# 泊発電所3号炉

## 防潮堤の構造成立性評価方針について

(止水ジョイントの設計方針及び指摘事項に対する回答)

令和5年12月7日  
北海道電力株式会社

## 【指摘事項 221101-04】

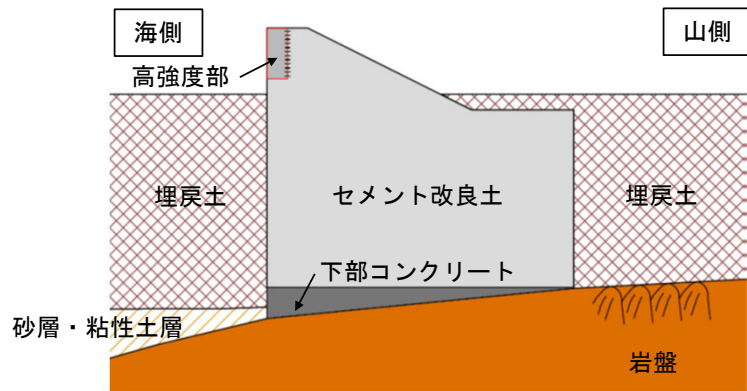
止水目地の構造の一部であるアンカーボルトBの設計について、性能試験の結果を踏まえ、許容限界を含む設計の考え方を説明すること。なお、説明に当たっては、以下の事項を含めて説明すること。

- 性能試験の結果から判定される、アンカーボルトB及びセメント改良土の破壊モード
- 上記破壊モードを踏まえた、止水目地及びセメント改良土に要求される止水機能

- 第1192回審査会合で説明した止水ジョイント※<sup>1</sup>構造において、止水ジョイントをセメント改良土に固定する方法としてアンカーボルト※<sup>2</sup>を用いる。
- アンカーボルトを固定するセメント改良土の設計基準強度(6.5N/mm<sup>2</sup>)が「各種合成構造設計指針」の適用範囲外であったが、アンカーボルトの性能試験で得られた引張耐力及びせん断耐力が「各種合成構造設計指針」の耐力算定式による耐力以上を有すること及び破壊形式が「各種合成構造設計指針」から想定される下記に示す破壊形式と一致したことから、「各種合成構造設計指針」の耐力算定式を参考に設計することの妥当性を確認した。
  - 引張の破壊形式：アンカーボルトの降伏
  - せん断の破壊形式：セメント改良土の支圧破壊
- 止水ジョイント及びセメント改良土に要求される止水機能は、「各種合成構造設計指針」を参考に概ね弾性範囲内(アンカーボルトの降伏が先行すること若しくはセメント改良土が弾性範囲内で十分な裕度を有することを)になるよう許容引張力及び許容せん断力を設定し、アンカーボルトに発生する引張力及びせん断力が許容引張力及び許容せん断力を満足するように設計することで確保する。
- せん断耐力の向上のためにアンカーボルトを直交配置としたが、作用荷重の方向によってはアンカーボルトの引張とせん断の抵抗方向が混在することから、片方のアンカーボルトに荷重が偏ることを考慮した照査(引張方向の照査、引張方向の照査において同時にせん断力が作用することを考慮した組合せ荷重の照査、せん断方向の照査)を実施し、構造成立性が確保されていることを確認した。
